廃炉発官 R 3 第 5 8 号
令和 3 年 7 月 1 9 日

福島第一原子力発電所 特定原子力施設に係る実施計画 変更認可申請書

ALPS処理水プログラム部の新設に伴い、下記の通り変更を行う。

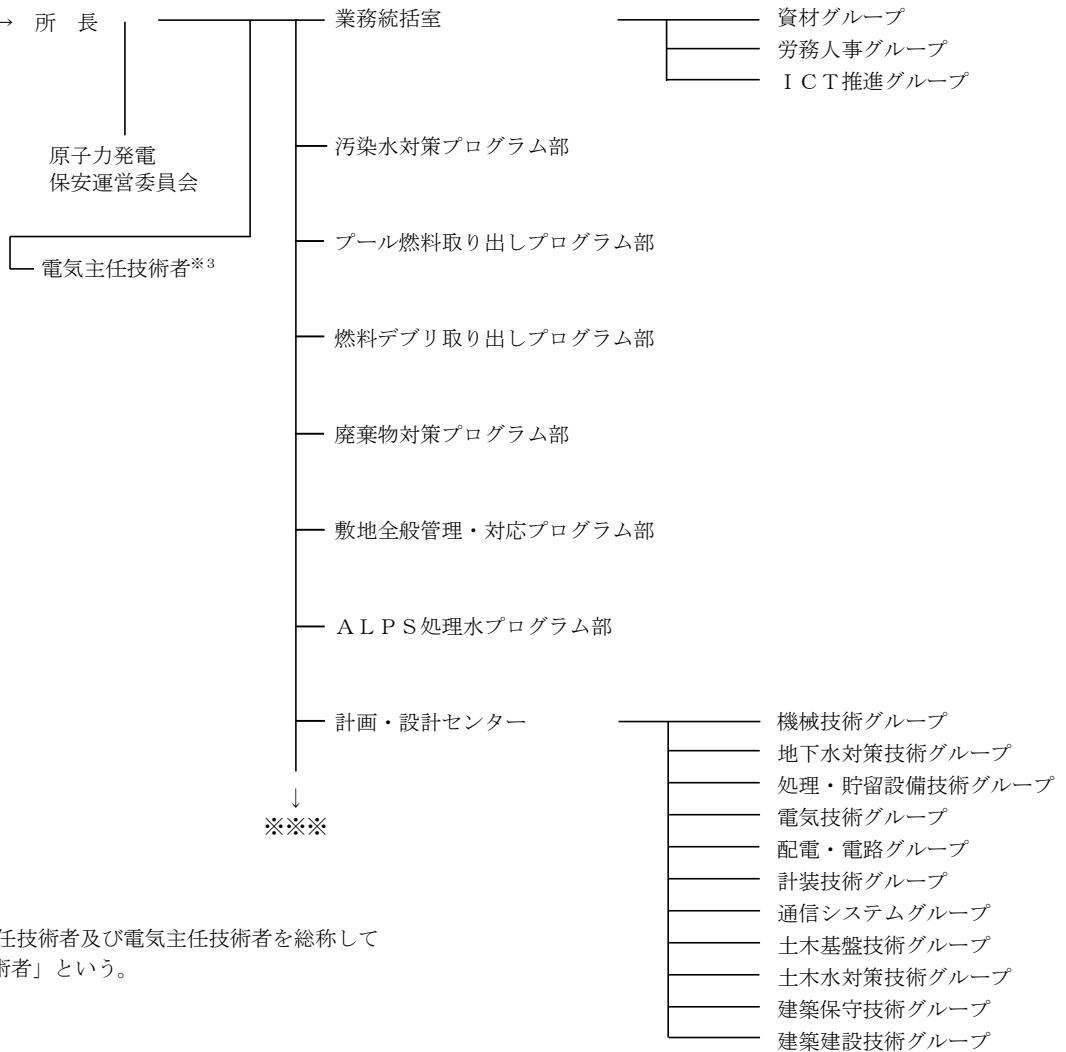
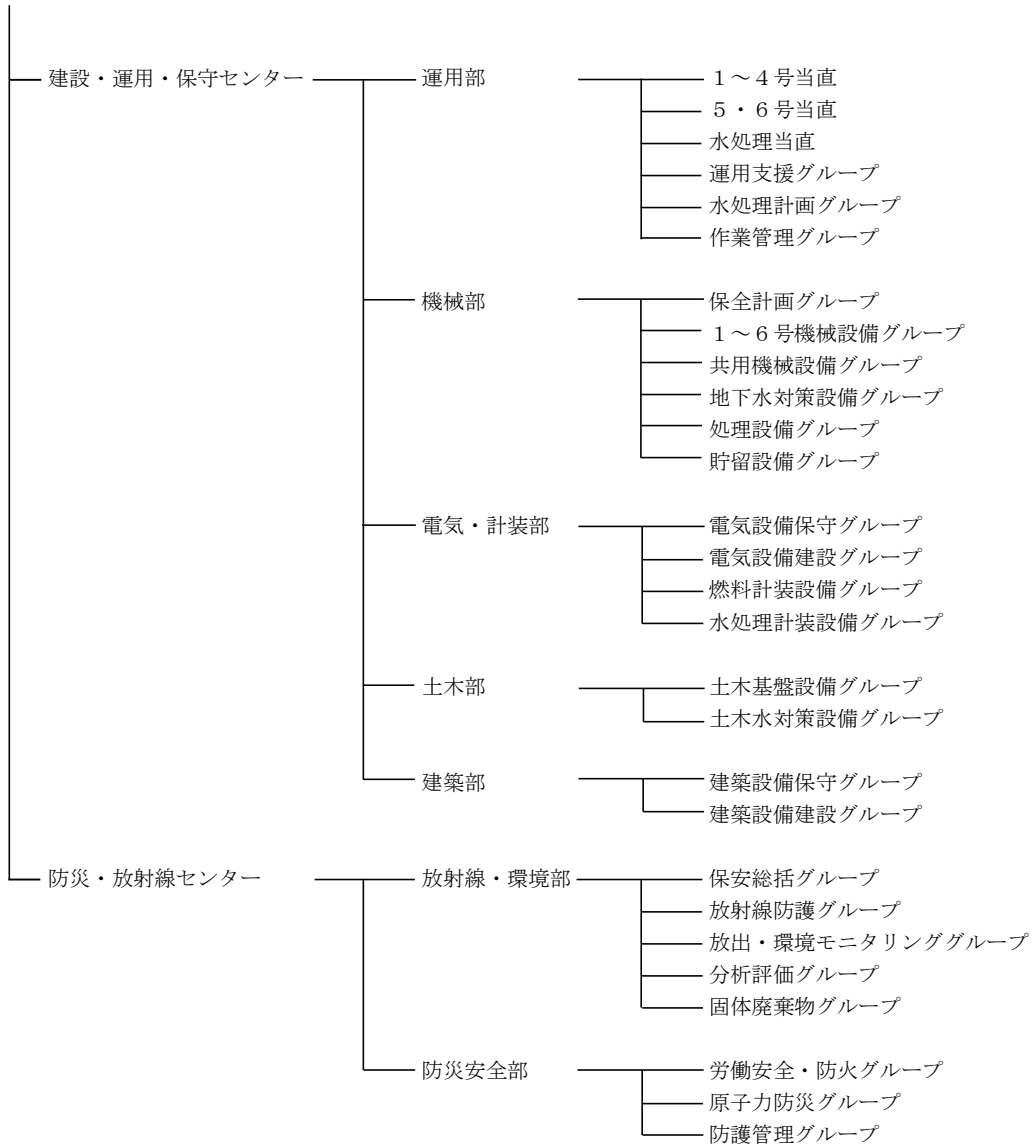
第4条

- ・ALPS処理水プログラム部の新設に伴う変更

図4

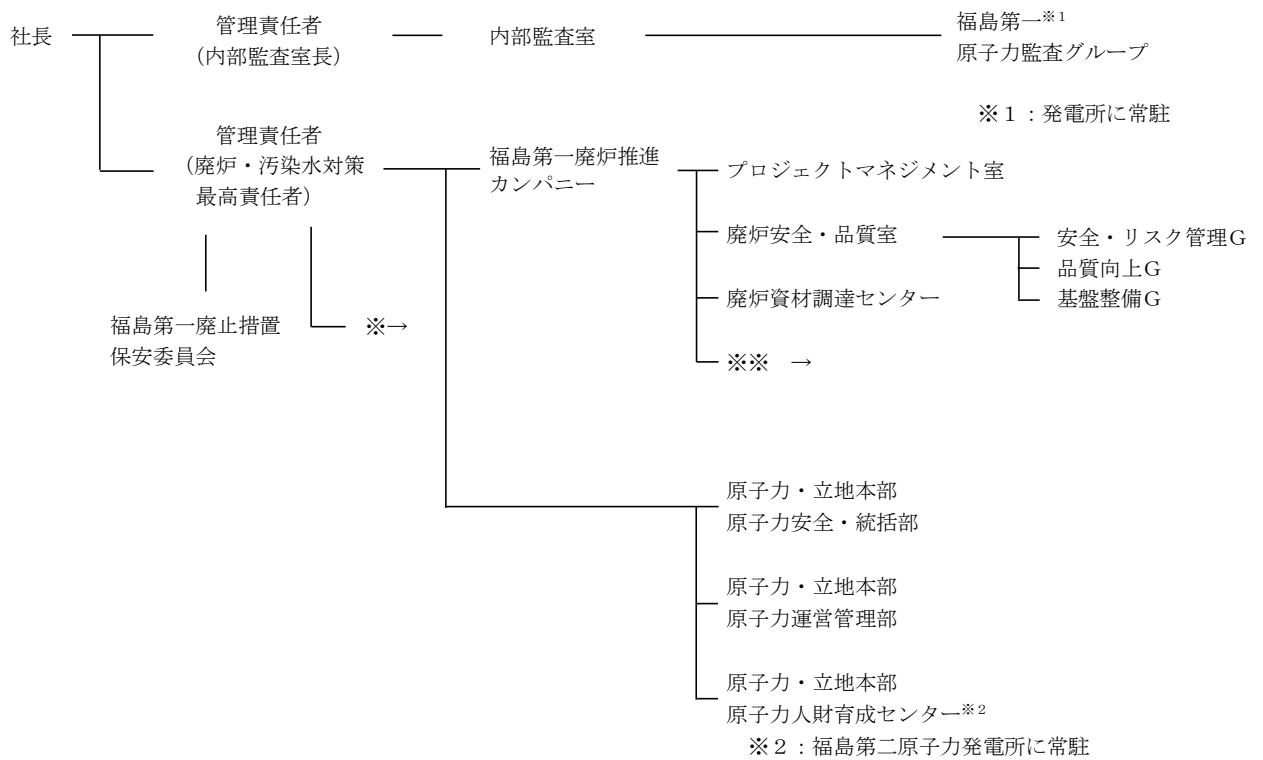
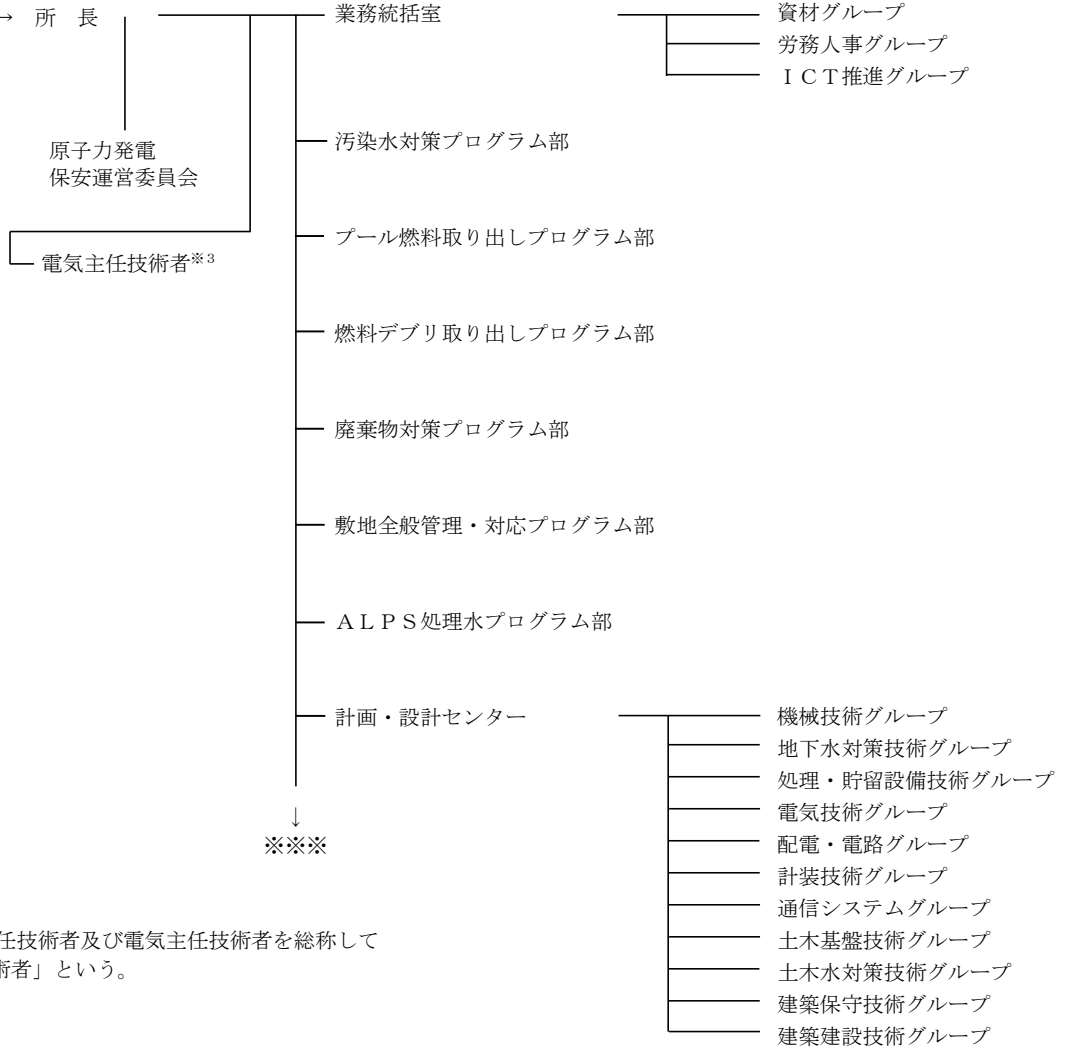
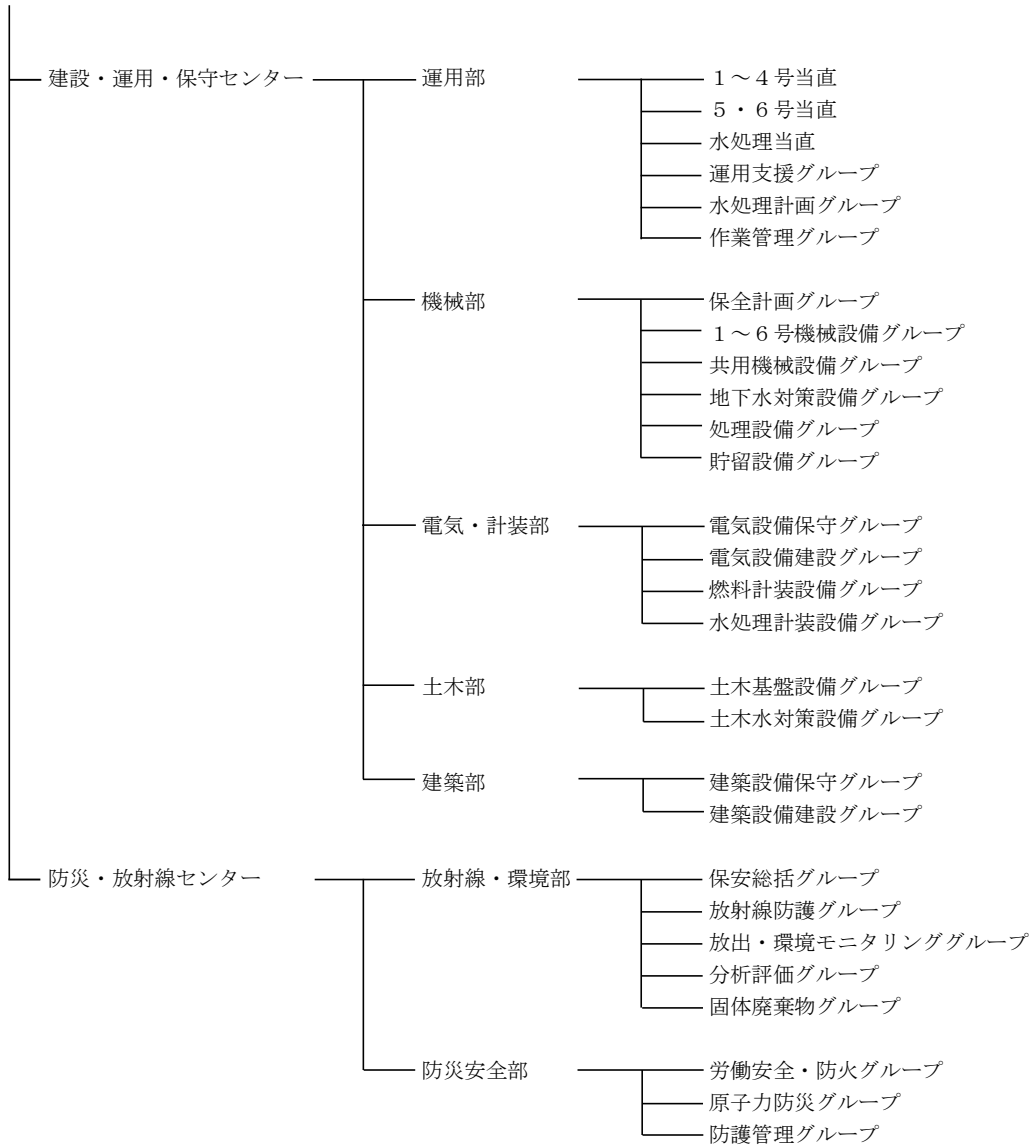
第4条

- ・ALPS処理水プログラム部の新設に伴う変更

発電所の保安に関する組織は、図4のとおりとする。
